## COMITÉ DE MINISTROS

**EN LO PRINCIPAL:** Interpone recurso de reclamación conforme al artículo 29 de la Ley 19.300;

El Proyecto "Mejoramiento Ruta J-80, Sector Cruce Ruta J-820, Cruce Ruta Costera, Región del Maule" corresponde a una obra de mejoramiento de un camino público que forma parte de la red vial de la región del Maule, comprendiendo una longitud total de 6,1 kilómetros. Las obras de mejoramiento, corresponden principalmente a proposición de perfiles tipo, mejoras de curvas, intersección, pavimentación, obras de saneamiento, seguridad vial y otras complementarias. Además, se contemplan actividades anexas, correspondientes a instalaciones de faenas y botaderos de inertes.

**Figura 2: Perfil tipo de proyecto modificado en tramo Dm 34.600 – Dm 35.100**

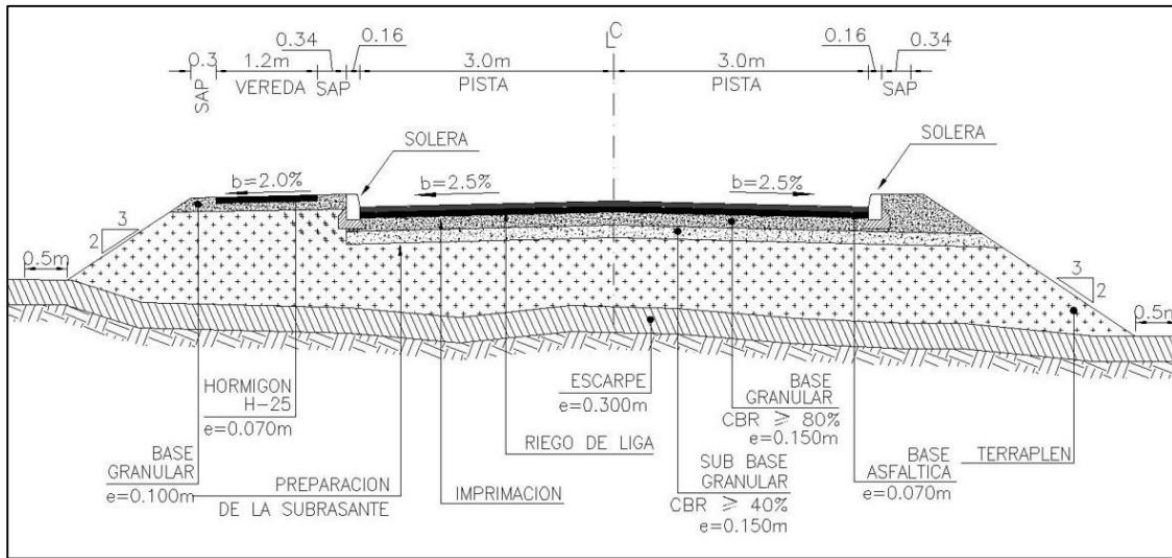
Para el nuevo tramo a intervenir, el Titular expone un perfil tipo que, en lo que importa, **posee un ancho preliminar de 9,5 m**, el que consta de un perfil una sección del eje con vereda de 5,5 m y otra sección desde el eje de 4 m ancho. Así también, para ambas secciones se proyecta un talud de aproximadamente 1,2 m, lo que entrega **un ancho tipo de 12, 9 m**. El perfil que entrega el Titular contradice el ancho declarado en la introducción de la ADE y en la cartografía que la acompaña, **existiendo una diferencia entorno al 27% entre el perfil y ancho declarado**.

Según los antecedentes de la modificación de la ADE, y los anchos de calzada y faja identificados en la Descripción de Proyecto, la modificación del Proyecto afectará a, por lo menos, 12 predios con edificaciones, de los que cerca de la mitad son residenciales y el resto comercial. Lo anterior en un escenario que no considera los 12,5 m del perfil tipo entregado por el Titular, por lo que el número de predios a afectar podría ser aún mayor. Esto último se debe a que si bien existe una faja la comunidad la ha hecho suya e incorporándolas de facto parte de la faja a sus terrenos, tal como se aprecia en la siguiente fotografía.

**Figura 3: Distancia típica entre calzada actual de la Ruta J-80 y receptores**

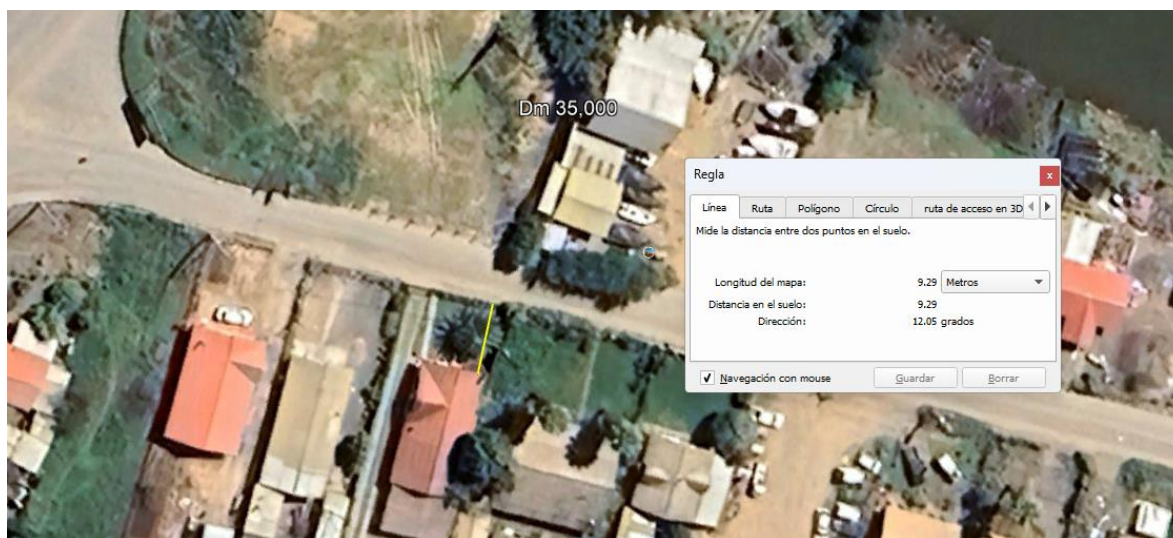
Primero que todo, se debe señalar que los receptores para ruido y vibraciones se encuentran entre 9 a 12 m de la actual calzada de la Ruta. A continuación un ejemplo en que se registra a 9,3 m un receptor.

En la materia, la tabla 1-2 del Anexo 03 de la Adenda del Proyecto<sup>4</sup> señala que los niveles de vibración originados por la fase de construcción del Proyecto superan los niveles de referencia a una distancia igual o menor a 16 m. Al respecto cabe recordar que la modificación introducida en la ADE por el Titular consiste en el cambio del trazado del Proyecto, el que incorpora obras en el actual trazado de la Ruta J-80, su faja, y en una superficie extra a dicha faja, por lo que es un hecho cierto de que las obras de construcción estarán a menos de 16 m de los nuevos receptores de vibraciones, lo que significa que **la modificación del Proyecto generará un impacto significativo sobre todos ellos.**

**Figura 4. Cumplimiento Normativo con Medidas de Control de Ruido – Fase de Construcción y Operación (en amarillo barrera acústica y en celeste los receptores no evaluados)**

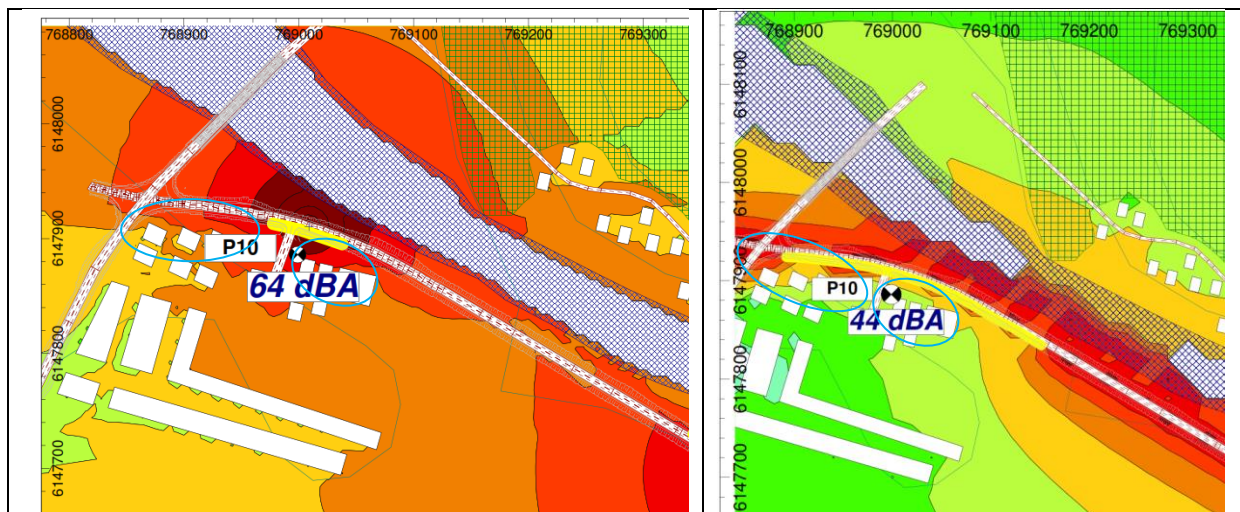
El problema del modelo entregado en la Adenda del Proyecto es que evaluó el trazado original presentado junto al EIA, y no es representativo de la modificación ingresada en la Adenda complementaria, la que acercó el Proyecto al receptor en aproximadamente 1/3 de la distancia modelada (desde los 30 a 10 m aproximadamente).

Pero el problema no sólo se presenta en el receptor evaluado para la fase de construcción en la Adenda, sino que se proyectaría también la **superación normativa en a lo menos otros 12 receptores** que se encuentran en el mismo sector, receptores que no fueron evaluados en la Adenda del Proyecto, **y que ahora son susceptibles de sufrir impacto ambiental significativo al ser colindantes al proyecto modificado en la ADE, y para los que el Proyecto original no consideró medidas de control de ruido** (pantallas acústicas) (ver Figura 4).

Si a esto se suma que la norma ISO 9613 declara rangos de precisión de 3 dB(A), lo que se traduce en que aquellos valores que se encuentren con una diferencia menor a 3 dB(A) de los límites normativos deben considerarse sobre los valores límites definidos, por lo que la modificación integrada en la ADE generaría ciertamente impactos significativos en todos los receptores del sector (receptor evaluado y sobre no evaluados)
